Odpis protokołu z narady koordynacyjnej
dotyczącej usytuowania projektowanej sieci uzbrojenia terenu,
przeprowadzonej przez Starostę Prudnickiego sposobem elektronicznym
w siedzibie Ośrodka Dokumentacji Geodezyjnej i Kartograficznej w Prudniku
zakończony w dniu 2026-06-29

Znak sprawy: GK.6630.27.2026

Rodzaj i funkcja przewodu: sieć elektroenergetyczna oświetlenia ulicznego (kablowa) wraz z latarniami

Temat rysunku: PROJEKT ZAGOSPODAROWANIA TERENU		Branża: Elektryczna	
Inwestycja:	Rozbudowa sieci oświetlenia ulicznego w ramach zadania pn.: "Odbudowa drogi przy Szkole Podstawowej w Moszczance"	Data opracowania:	07.04.2026 r.
Lokalizacja:	Moszczanka, Gmina Prudnik, ul. Kościuszki 3, 48–200 Prudnik	Nr. rysunku:	PZT_E
Projektant:	mgr inż. Piotr Spalek	Skala:	1:500
Nr. uprawnień:	OPL/1196/PWBE/15	Podpis:	Spalek Piotr

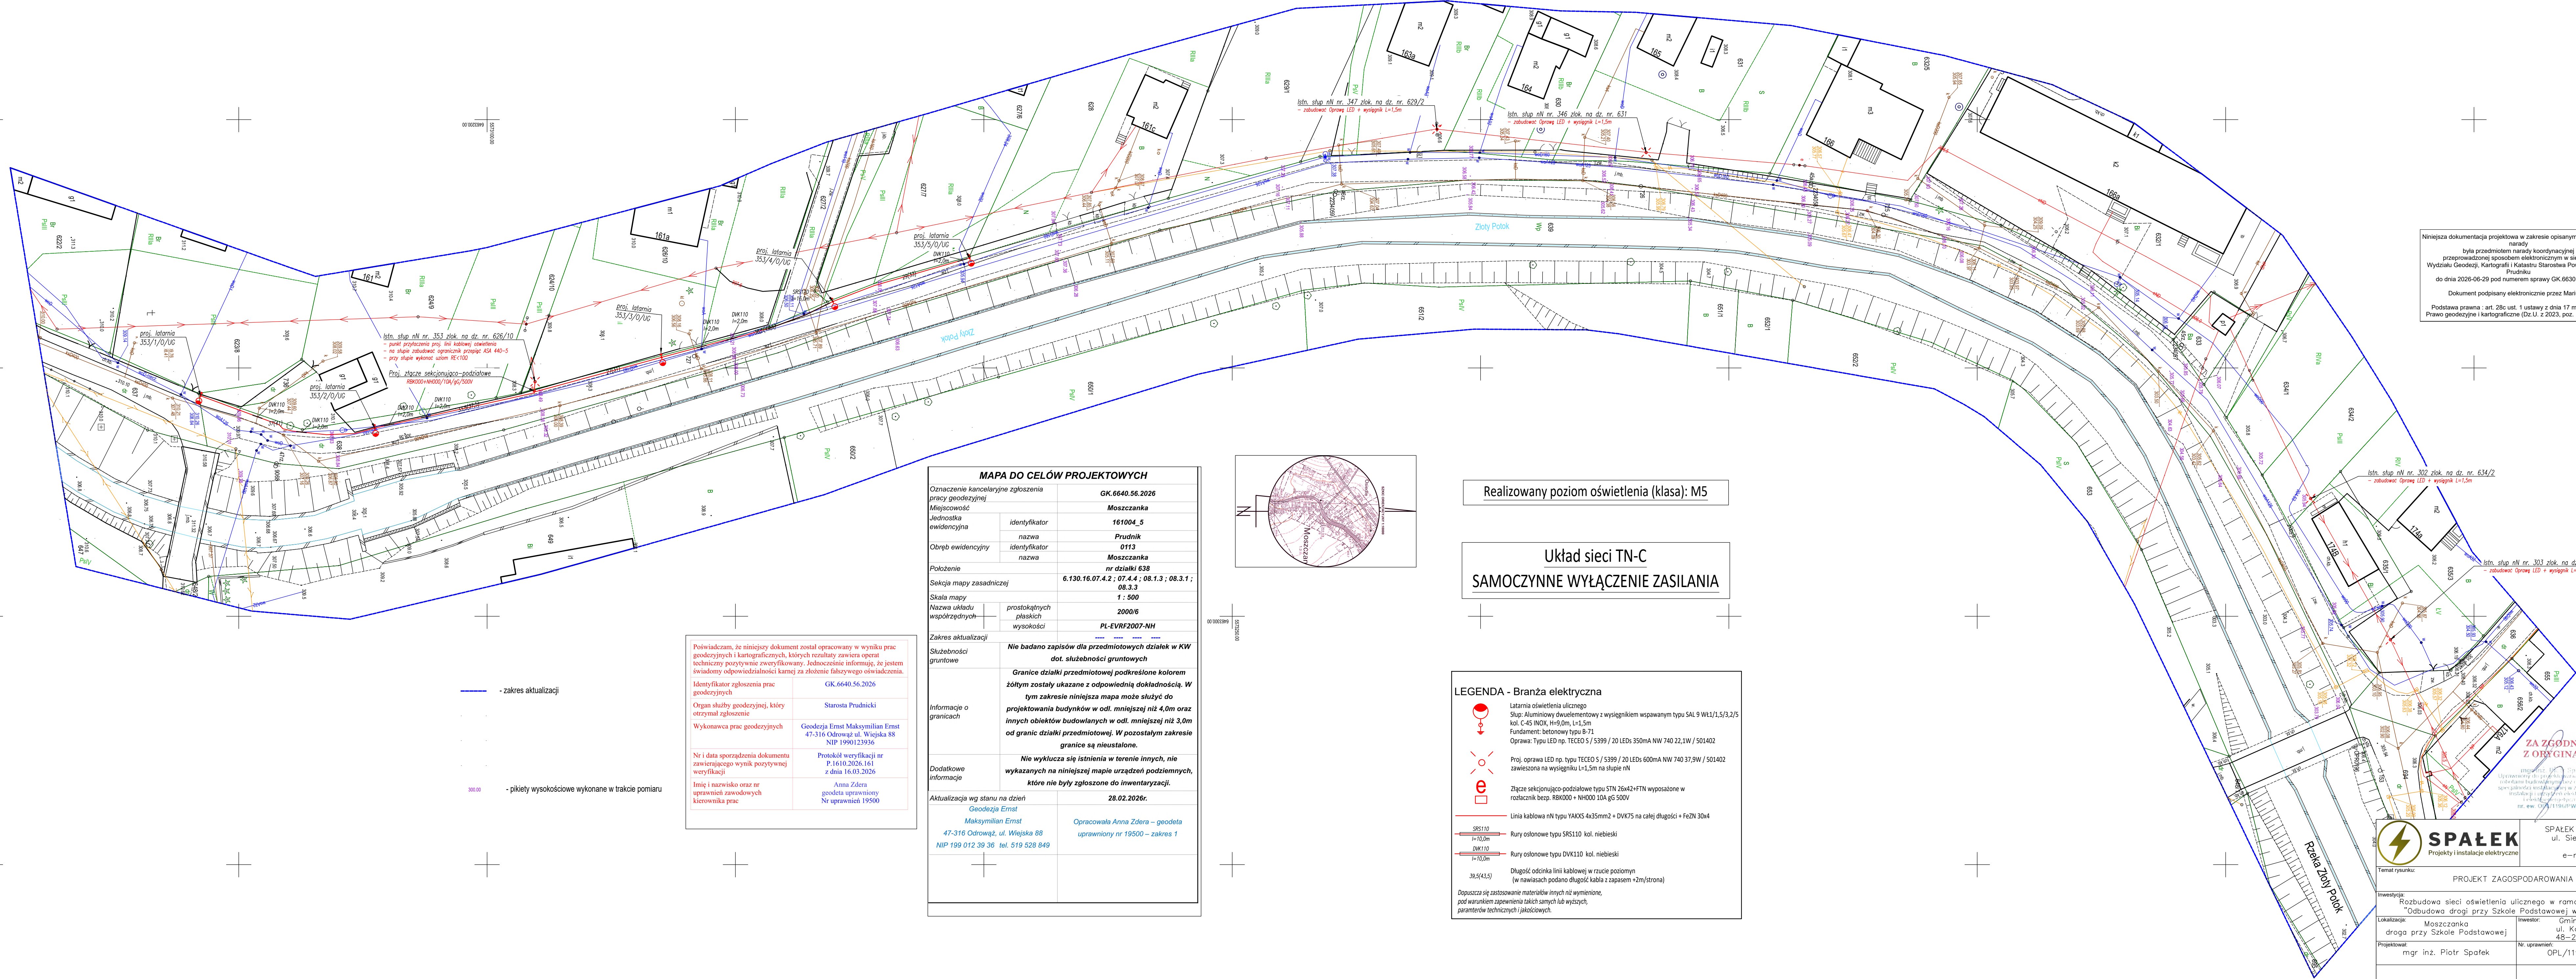
1.	Branża energetyczna - TAURON DYSTRYBUCJA S.A. Krzysztof Wodecki	pozytywne z uwagami 1) Uzyskać zgodę TAURON Dystrybucja S.A. ,Oddział Opole, Wydziału Eksploatacji na zamontowanie projektowanych opraw oświetlenia drogowego na naszych słupach elektroenergetycznych nN. 2) Zachować normatywne odległości pracy sprzętu od istniejących linii napowietrznych nN i jej przyłączy. 3) Zabezpieczenie, względnie przebudowę obcych sieci elektroenergetycznych (w tym sieci kablowych dystrybucyjnych, oświetlenia ulicznego oraz sieci projektowanych) uzgodnić z ich właścicielami. 4) Wystąpić z wnioskiem do TAURON Dystrybucja S.A. Oddział Opole, Wydział Przyłączy (OKZ3) o wydanie technicznych warunków przyłączenia dla projektowanej rozbudowy sieci oświetlenia drogowego. 5) W przedmiotowym obszarze oddziaływania inwestycji mogą znajdować się nie wykazane urządzenia i sieci elektroenergetyczne oświetlenia należące do spółki TAURON Nowe Technologie S.A. lub sieci elektroenergetyczne należące do innych podmiotów z którymi należy dokonać dodatkowych uzgodnień dla projektowanej inwestycji. 6) Wystąpić do TAURON Dystrybucja S.A. Oddział Opole, Jednostka Terenowa Prudnik o nadzór elektroenergetyczny, (branżowy). 7) W zakresie uzgodnienia z siecią oświetlenia drogowego oraz ewentualnej kolizji z siecią oświetlenia należy kontaktować się z TAURON Nowe Technologie S.A.

4.	Branża wod.-kam. - ZWiK w Prudniku _____ Izabela Kałwa	pozytywne z uwagami _____ Przesunąć projektowaną latarnię nr 353/2/O/UG od sieci wodociągowej zachowując przepisowe odległości.

6.	Internet Serwis Prudnik _____ Adrian Kowalczyk	pozytywne z uwagami _____ W planowanej inwestycji, rozwieszony kabel magistralny optotelekomunikacyjny wraz z przyłączami abonenckimi, na istniejącej infrastrukturze Tauron. Prosimy o zachowanie szczególnej ostrożności dla operatora koparki.
Wójt/burmistrz/prezydent miasta według właściwości miejscowej:		
Lp.	Oznaczenie organu oraz Imię i nazwisko osoby upoważnionej przez organ:	Stanowisko/treść uwagi:
